Merknadsskjema – Offentlig ettersyn

Plannavn	Fana gnr 41 bnr 636 m.fl. Troidhaugvegen – Bergen kommune
Arealplan-ID	65570000
Saksnummer	2022/20585
Utarbeidet av	Ard arealplan as
Sist revidert	20.03.2023

Figur 1: Oversikt over private merknader som kom inn. Planområdet er markert med rød stiplet linje.

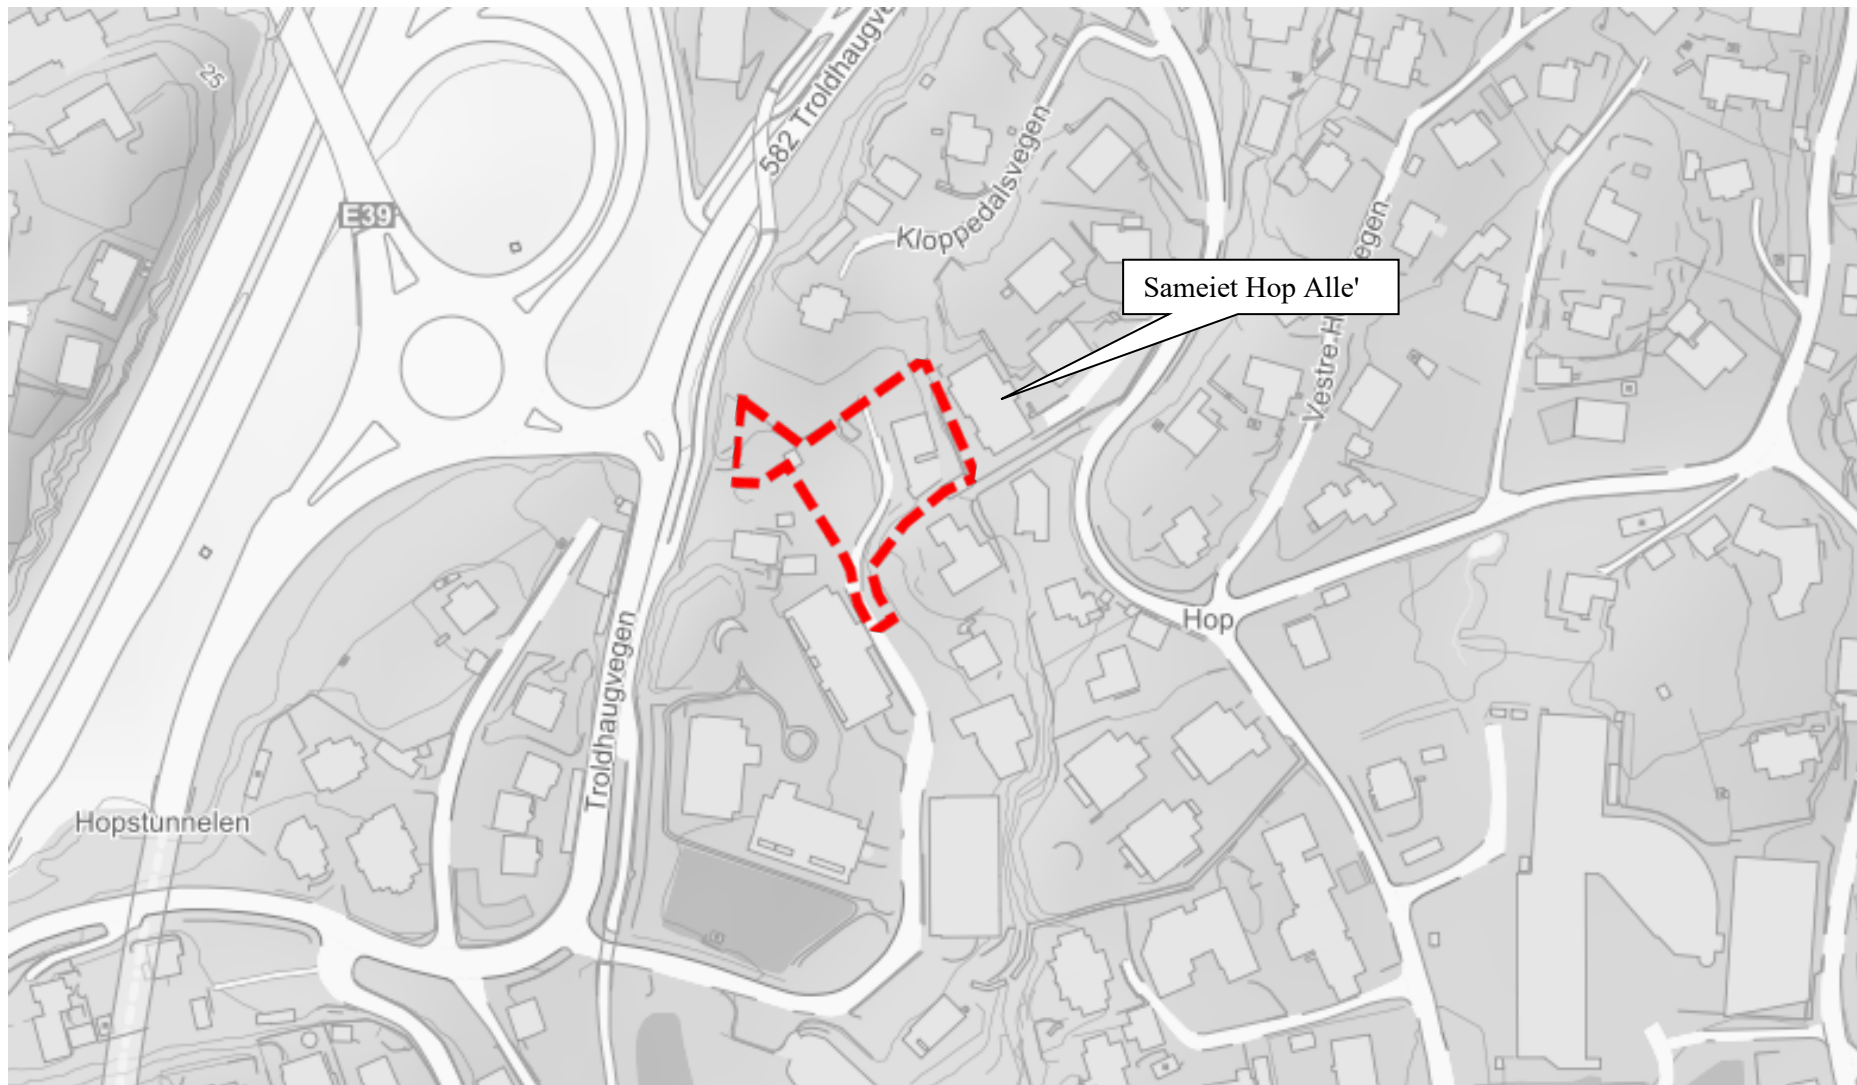
Nr.	Avsender	Hovedpunkt i merknad/uttalelse	Forslagsstillers kommentar	Endringer		
				Kart	Bestemmelser	Beskrivelse
	Private					
1	Private: Sameiet Hop Alle', 10.01.22	<ol style="list-style-type: none"> Viktig at mønehøgden blir som det er vist på tegninger. Vær obs på stor fare for utrasing, det er løs og porøs grunn rundt Kloppedalsvegen 5C. 	<ol style="list-style-type: none"> Plankartet og planbestemmelsen vil sikre at maks byggehøyde blir på k+ 28,5. Det er satt inn bestemmelser som skal sikre variasjon i byggehøyde. Skal tas hensyn til ved realisering og det er skrevet inn i planbeskrivelsen pkt. 3.16. Sikret i bestemmelsene at det skal foreligge kartlegging før igangsettelsestillatelse. Tatt til følge. 	(1)	(1)	(1)
	Høringsinstanser					
1	Rådet for byforming og arkitektur (RBA), 14.12.21	<ol style="list-style-type: none"> Positiv til foreslått og illustrert bebyggelse i plan. Fargebruken på fasaden kan variere i flere valører som kan gi variasjon og identitet, noe som kan sikre planens bestemmelser. Positiv til at bygningskroppen er innbyrdes sakset, gir liv til bygningsmassen. Kunne ha lagt flere nivåer i terrenget som kan forbedre tomtens topografi. Støtter bygningskroppen, men vil være en fordel å trekke den noe mot vest. Vil da få mer effektiv løsning på parkerings siden mot øst. 	<ol style="list-style-type: none"> Fargebruken i fasaden blir nemt i bestemmelsene § 3.1.1.5.a om at fargebruken skal være harmonisk og i tråd med omkringliggende omgivelser. Tatt til følge. Dette har blitt diskutert, men en slik løsning vil bli vanskelig grunnet liten mengde areal. Flere nivåer vil gjøre det mindre universelt. Det sikres at byggehøyden skal variere. Delvis tatt til følge. Det er her snakk om hva man ønsker å prioritere. Ved flytte denne lengre vest får man mindre areal som tilfredsstillende kravene til sol. Man kommer også nærmere gangstien. Det er prioritert en privat og solfylt hage foran huset. Valgte parkeringsløsninger er etter krav og ønsker fra planavdelingen. Parkeringsløsning er minimumsløsning iht håndbok100. Ikke tatt til følge. 		(3)	(2)
